天ヶ瀬ダム周辺の地質について

志岐杖正

淀川水系流域委員会の要請により、天ヶ瀬ダム再開発問題に関係して、去る7月3日、ダム周辺の地質、とくに断層についての琵琶湖河川事務所の調査結果説明を聞きました。また、その内容を筆者らの調査結果を踏まえて検討しました。

写真：天ヶ瀬ダムとその右岸の崩壊

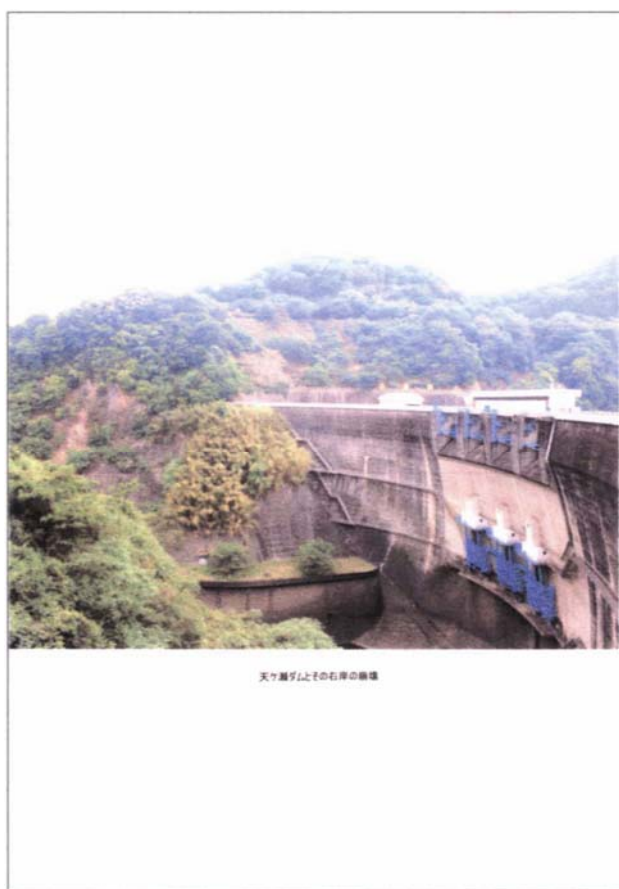
ダムサイトの右岸側では、いくつもの小断層や多くの亀裂が発達し、かつ風化も進んでいる。しかもこれら断層や亀裂の発達方向、ダムの水圧が地盤にかかる方向、斜面の方向などが、いずれも北北東―南南西である。現実にはダムのすぐ下流側には、朱色に風化した割れ目から、岩盤が薄く剥がれて落下を繰り返している（写真参照）。

右岸ダムサイトには、地山の張り出しや滑り、それによる亀裂など、地山のいろいろな変状が認められる。

図：六石山崩壊地
(ダムの位置はほぼA-A'線上)

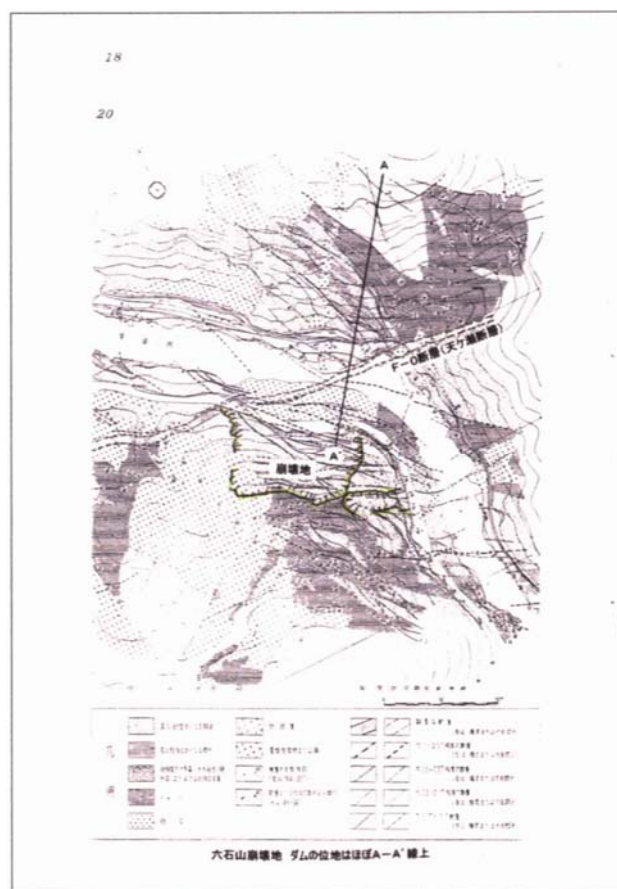
ダムサイト左岸にも、右岸と同様の方向に断層や亀裂が多く発達している。ダム堤体が、ダム建設のすぐ前（昭和31年（1956年）1月31日）に起こった六石山崩壊の正にその場所に付けられている（図参照）。この崩壊に関しては、当時、ダム基礎とは直接関係ないという見解を述べた専門家もあったが、その後、1960年に起こった崩壊の際に発生した亀裂が風化した粘板岩の中へ相当深く達していることが確認されている。このような亀裂と崩壊発生の原因となったと推定された条件、すなわち急傾斜地の下部掘削による傾斜増大の効果、地表付近の岩盤の重力によるずり落ちメカニズムは今も失われていない。地山の風化は現在もますます進行中である。
